Kompletterande PM dagvatten & skyfall

Detta är ett kompletterande PM till levererad Dagvattenutredning – Våmb 30:23 (daterad 2024-05-31, reviderad 2024-09-10). Kompletteringen besvarar Länsstyrelsen yttranden (erhållet 2024-08-30). Viss justering av situationsplanen har även skett inför granskning. Hur ny utformning inom detaljplanen påverkar dag- och skyfallshanteringen beskrivs och förslag på åtgärd presenteras.

1.1 Yttrande Länsstyrelsen

Figur 1 Situationsplan (arbetsmaterial, erhållet 2024-11-15).

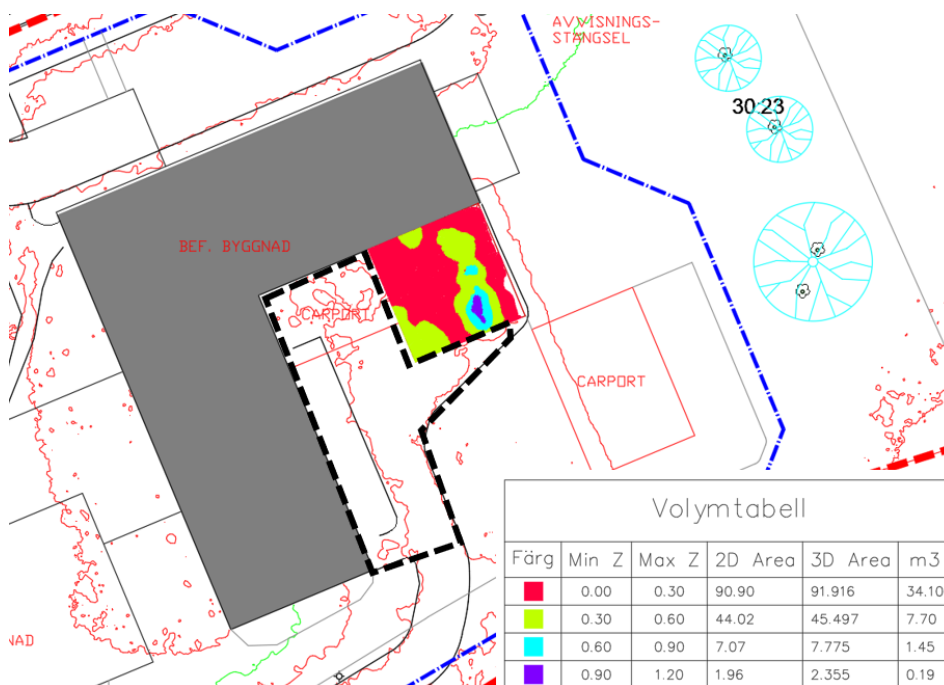
Ett nytt förslag på situationsplan finns framtaget (arbetsmaterial erhållet 2024-11-15). Förändringar i ny situationsplanen, som påverkar dag- och skyfallsutredning, listas nedan och ses i Figur 1:

- Inlastningen är förflyttad från att tidigare legat sydöst om befintlig byggnad till att nu vara belägen i sydväst
- En parkering är borttagen (som tidigare låg i sydväst) och parkeringen vid den tidigare inlastningen föreslås byggas som carport. Befintlig parkering norr om huvudbyggnad tas bort. Förändringen medför att den totala ytan för parkering minskas och yta för carport ersätts av markanvändningen "takyta".
- Tidigare planerad tillbyggnad öster om befintlig byggnad förflyttas.
- Ny parkering i nordväst nås ej via befintlig parkering då den byggs bort, parkeringen föreslås nås direkt från Bruksgatan.

Förändrad markanvändning (area) presenteras i Tabell 1. Den totala arean för parkering minskar då ytor tas bort eller byggs som carport. Den totala andelen takyta ökar. Ny situationsplan förändrar den beräknade reducerade arean marginellt, varför det ej anses motiverat till att beräkna om dimensionerande flöden eller fördröjningsvolym. Inte heller föroreningstransporten räknas om då parkering minskar och parkering är den ytan som generellt genererar störst föroreningstransport. Beräkningen av den reducerade arean är en förenkling av verkligheten tillsammans med antagna avrinningskoefficienter, varför skillnaden bedöms vara inom felmarginalen.

Figur 2 Volymanalys av tillbyggnad inom lågpunkt. Färgerna visar beräknad bortbyggd volym för tillbyggnad. Svartstreckad linje visar yta som behöver anpassas i höjd utifrån ny tillbyggnad och för att skapa lutning från befintlig husfasad.

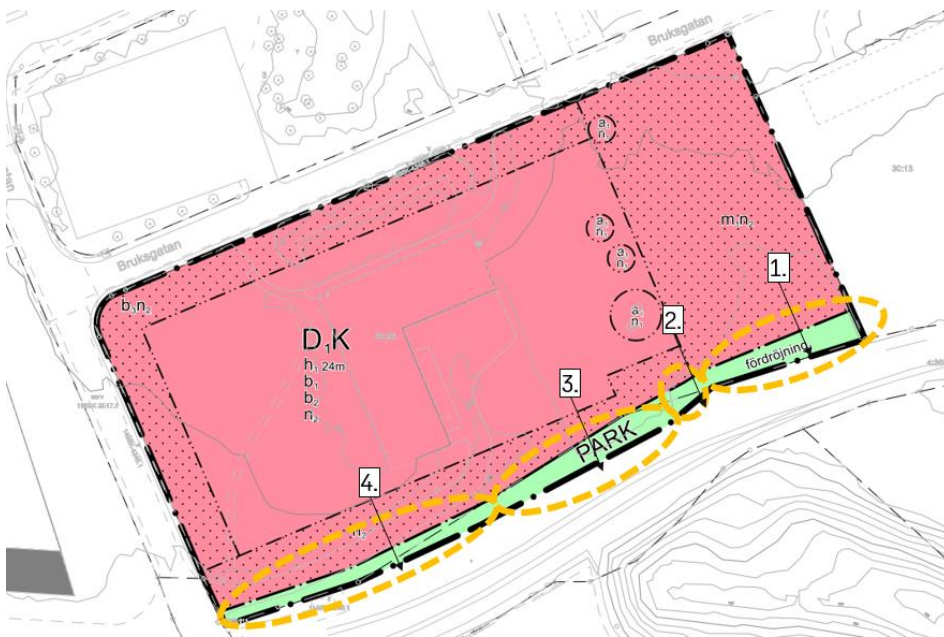
Tillbyggnaden vid den tidigare lastzonen utgör en yta av 150 m² och medför att tillgänglig volym i befintlig lågpunkt byggs bort. Tillbyggnaden visas i Figur 2 enligt färger i volymtabellen.

Där planerad tillbyggnad ska ske finns en lågpunkt som är cirka 1,2 m djup. Volymberäkningen har utförts genom att se bortbyggd volym mellan befintliga markhöjder samt +158,2. Bortbyggd volym för tillbyggnaden beräknas vara cirka 45 m³.

Höjderna inom köryta kommer förändras för att möta upp golvhöjder i byggnaden samt skapa bättre förutsättningar för yttlig avledning vid skyfall, se område markerat med svart streckad linje i Figur 2.

I tidigare dagvattenutredning (2024) föreslås marken luta ut från befintlig byggnad och ny tillbyggnad. Utifrån det förslaget har det antagits att marken i snitt ska höjas 10 cm inom en yta av 370 m². Bortbyggd volym på grund av markhöjning, markerat med svart streckad linje i Figur 2, är cirka 37 m³.

Den totala bortbyggda volymen för ny tillbyggnad samt höjning av marken bedöms totalt bli 82 m³. Då planerad verksamhet har ett samhällsviktigt ändamål dimensioneras den bortbyggda volymen med en faktor på 1,5, vilket i sin tur ger en dimensionerande skyfallsvolym på cirka 120 m³.

Figur 3 Plankarta (utan bestämmelser). Grön yta, angivet som "PARK", planläggs för att hantera dagvatten och skyfall (plankarta, arbetsmaterial erhållet 2024-11-29). Parkmarken har delats in i fyra mindre områden utifrån syftet med ytan.

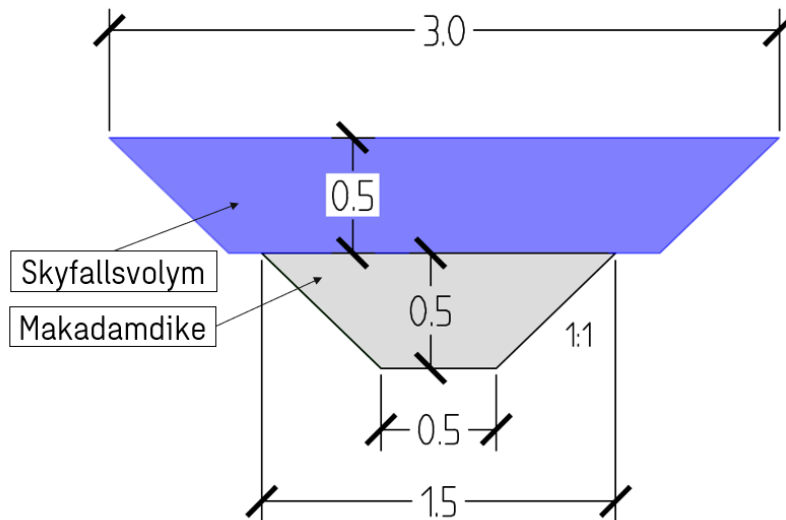
I enlighet med Länsstyrelsen yttrande om att kommunen är ansvarig för att MKN uppfylls för recipienten samt skyfallshantering tolkas detta som att dagvattenhantering måste ske på allmän platsmark. Därmed skapas ett sammanhängande stråk som ges planbestämmelsen *park* i plankartan för dagvatten- och skyfallshantering.

Parkmarkens olika syften listas nedan och ses i Figur 3:

1. Dagvattenhantering med renande effekt för parkering. Utgör en yta av 170 m².
2. Planlagt som *park* för avledning från makadamdike inom område 1.
3. Yta för dagvattenhantering syftar till att både rena och fördröja dagvattnet samt kunna hantera bortbyggd volym (120 m³) vid skyfallshändelser. Området är cirka 250 m².
4. Yta för makadamdike, område är cirka 270 m². Anslutning till kommunalt dagvattennät sker längst i väst samt styrning av skyfallsvatten ut från området efter fördröjning inom område 3.

Den planerade parkeringsytan i öst har en yta av cirka 2100 m². Då dagvattenanläggningen bör utformas så att den har en yta av 8% av tillrinningsytan ger det en yta av cirka 170 m² för makadamdike. Se lämpligt område i plan Figur 3 (område 1). Resterande yta för makadamdike, minst 140 m², ska kunna anläggas inom område 3 och område 4 enligt Figur 3.

Angiven yta för skyfall och dagvattenhantering längsmed detaljplanens södra sida (se område 3 och område 4 i Figur 3) har en total yta av cirka 520 m². Område 3 i Figur 3 syftar inte enbart till att hantera dagvatten utan ska även kunna hantera bortbyggd skyfallsvolym enligt kapitel 1.2.
